**Commission économique pour l'Europe****Comité des transports intérieurs****Forum mondial de l'harmonisation  
des Règlements concernant les véhicules****174<sup>e</sup> session**

**Accord de 1958 :****Proposition d'amendements à la résolution d'ensemble****sur une spécification commune des catégories de sources lumineuses (R.E.5)****Proposition d'amendement 1 à la Résolution d'ensemble  
sur une spécification commune des catégories de sources  
lumineuses (R.E.5)****Communication du Groupe de travail de l'éclairage  
et de la signalisation lumineuse\***

## Amendement 1 à la Résolution d'ensemble sur une spécification commune des catégories de sources lumineuses (R.E.5)

Feuille H3/2, modifier comme suit :

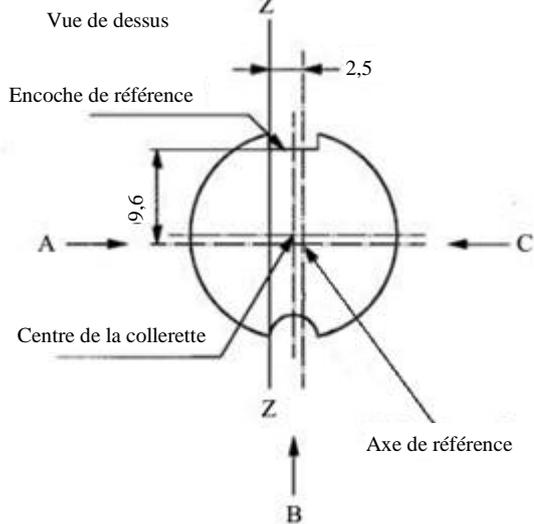
Définition : Centre de la collerette et axe de référence<sup>4/</sup>

Feuille H9/1, figure 1, modifier comme suit :

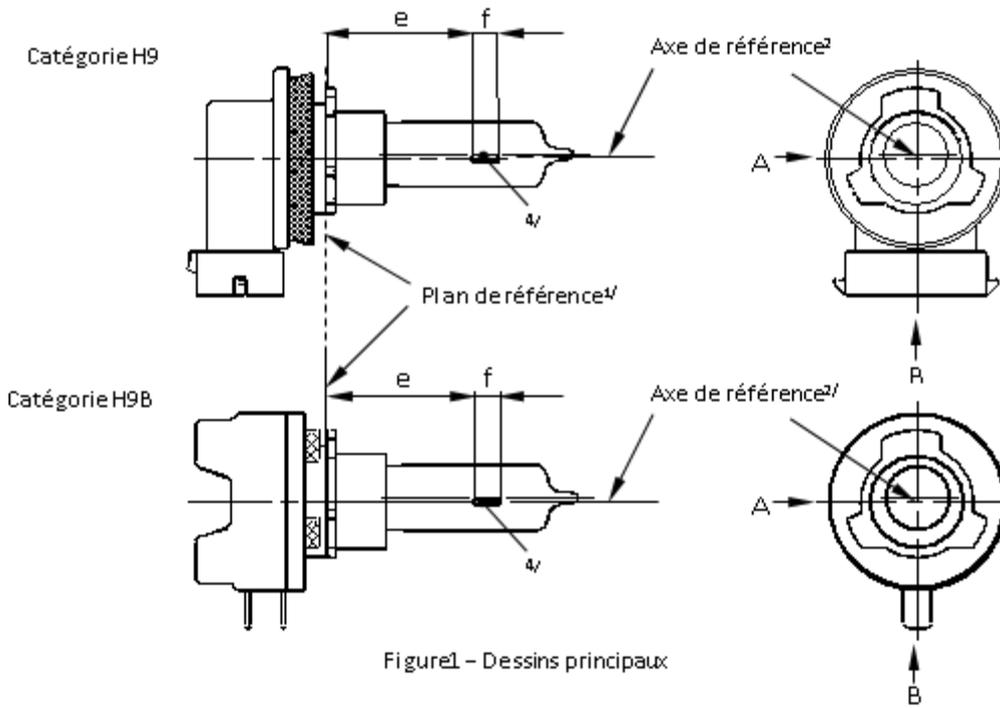
Figure1 – Dessins principaux

Feuille H11/2, dessin en haut à droite, modifier comme suit :

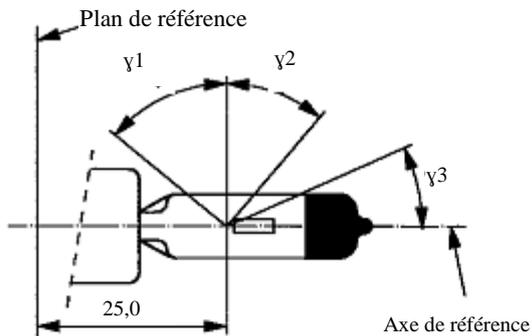
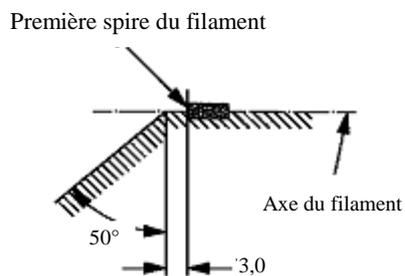
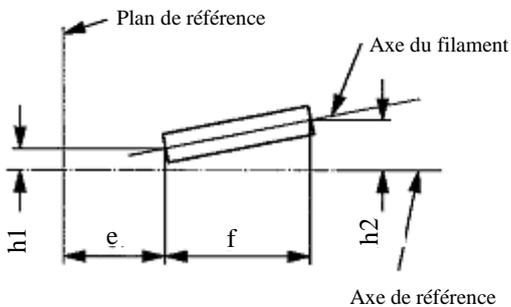
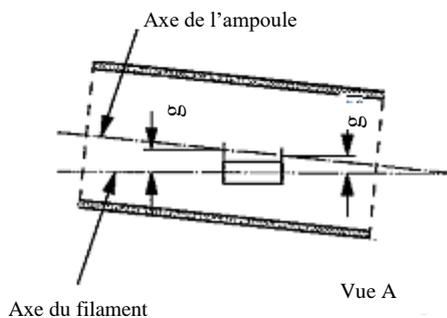
Figure 3 – Partie sans distorsion<sup>6</sup> et calotte noire<sup>7</sup>

Figure 4 – Zone sans partie métallique<sup>8</sup>

Figure 5 – Écart admissible de l'axe du filament<sup>9</sup> (lampe à incandescence courante seulement)

Figure 6 – Excentricité de l'ampoule<sup>10</sup>

Feuille H14/1, figure 1, modifier comme suit :

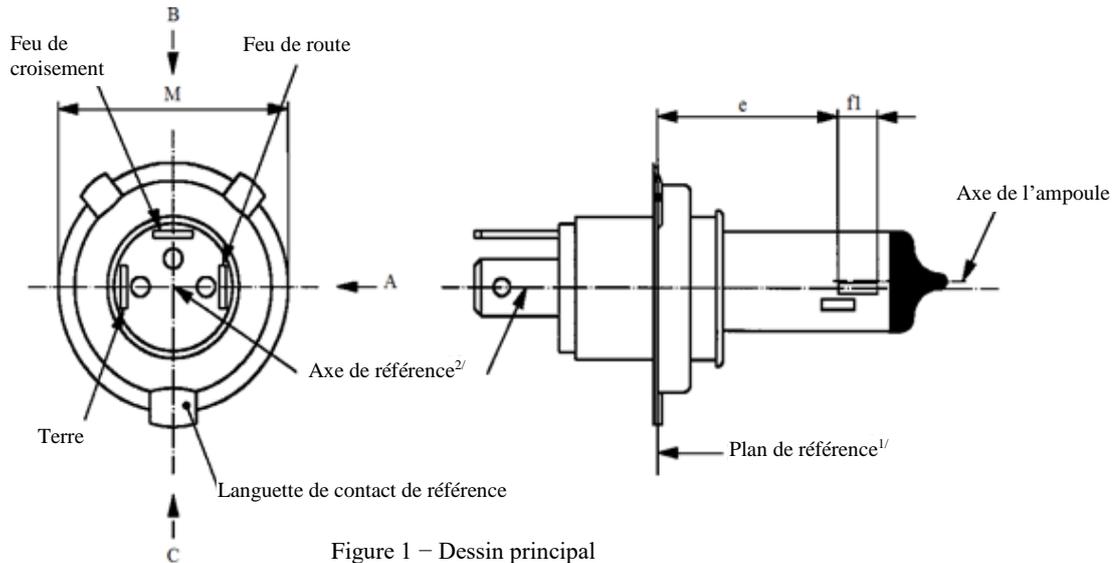
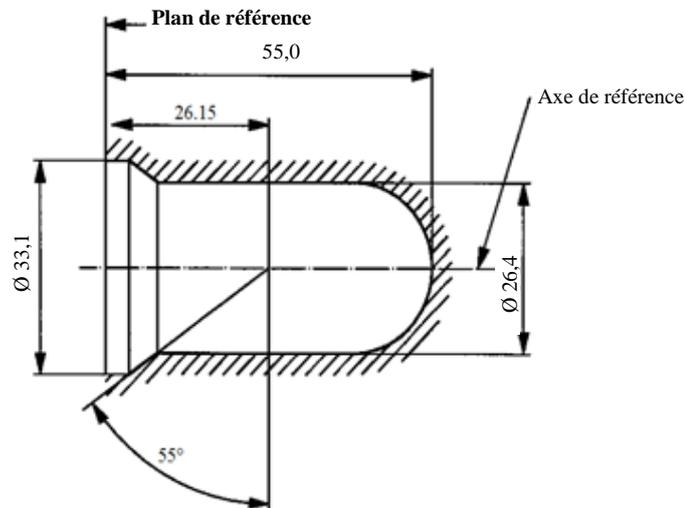
Figure 1 – Dessin principal

Figure 2 – Encombrement maximal³/³

Feuille P21/5W/1, tableau, modifier comme suit :

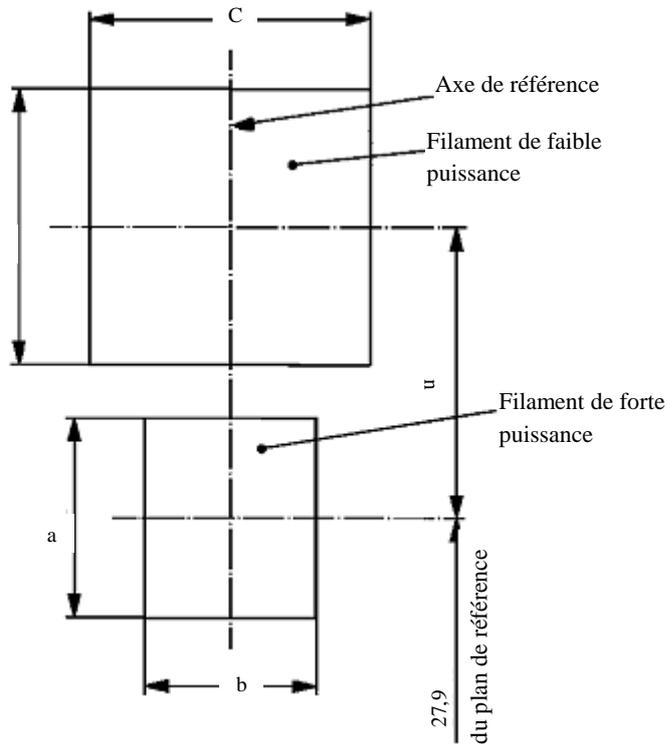
Culot BAY15d selon la Publication 60061 de la CEI (feuille 7004-11B-8)
--

Feuille P27/7W/3, modifier comme suit :

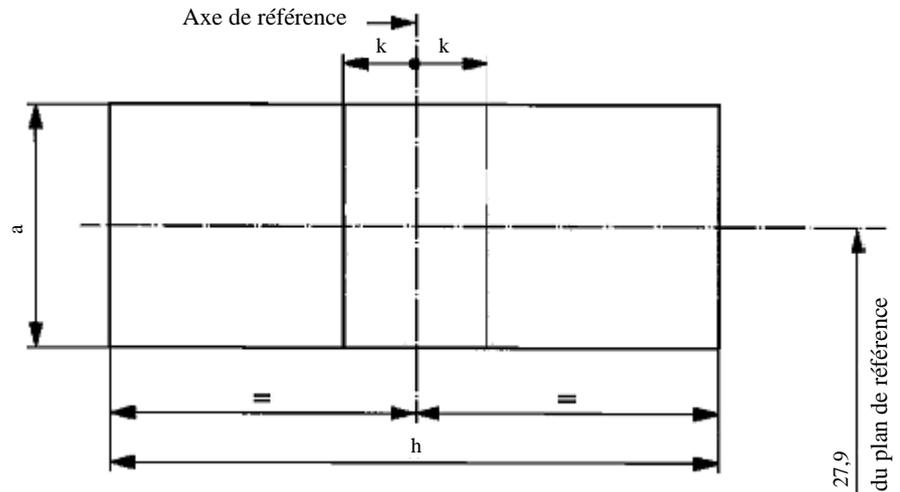
Vue latérale

Vue frontale
